Assunto **ERECHIM/RS - ESCLARECIMENTO PREGÃO PRESENCIAL 97/2021 - PROCESSO 14593/2021**

ANEXO I – TERMO DE REFERÊNCIA

3. DESCRIÇÃO DOS ITENS

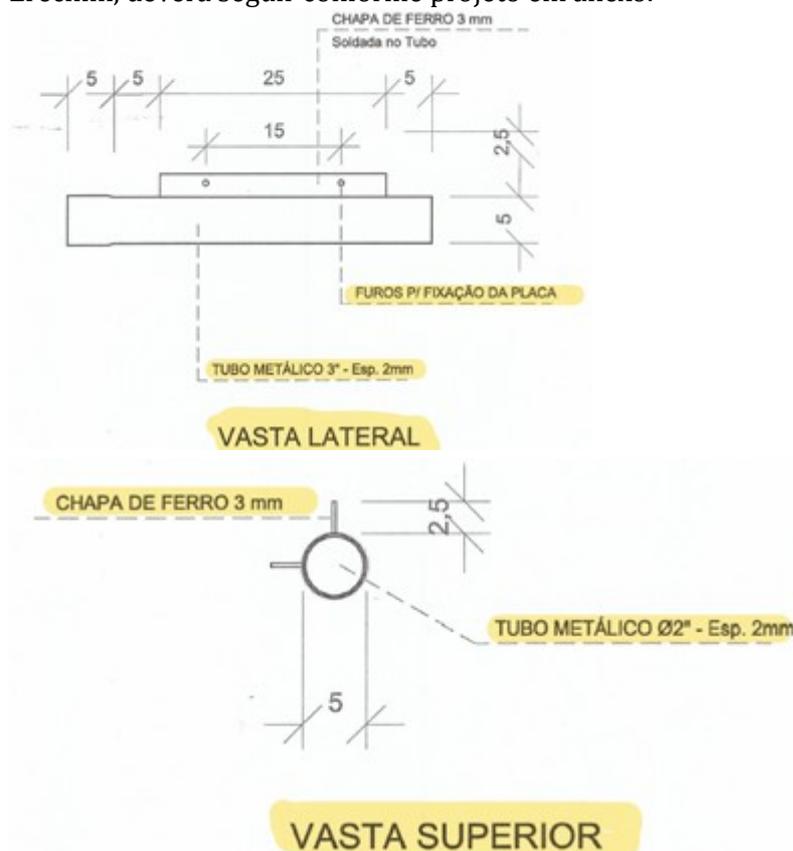
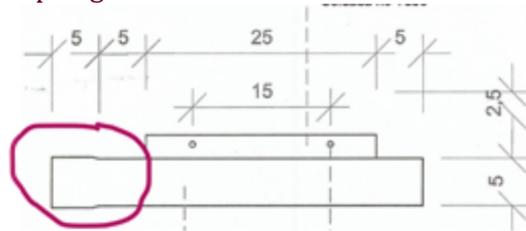
- No item em questão é solicitado os itens que deverão ser "encaixados" aos tubos do item 1, ocorre que, alguns dados do item causaram dúvidas, NO DESENHO é como se o final do tubo se "alongasse" para que possa encaixar em outro, assim sendo, não seria a mesma polegada do restante do corpo do material – 2" – desta forma questionamos, o tubo deverá se alongar ou será em toda sua medida 2"? Caso precise

ser alongado, qual é a polegada dessa medida?

- Outra questão é que, solicitam TAMPA em duplicidade, ou seja, pedem tampa para o tubo de 3 metros e mais uma tampa no tubo de 40cm que será encaixado ao tubo de 3 metros, isto está correto? Considerando que a tampa do item anterior prejudicará no encaixe do de 40 cm
- Por fim, na imagem é possível notar que o tubo deverá acompanhar chapa de ferro soldada, em uma das imagens aparece apenas uma chapa soldada, enquanto da outra imagem aparecem como se fossem duas chapas, desta forma questionamos, deverá ser soldada apenas uma chapa ou duas?
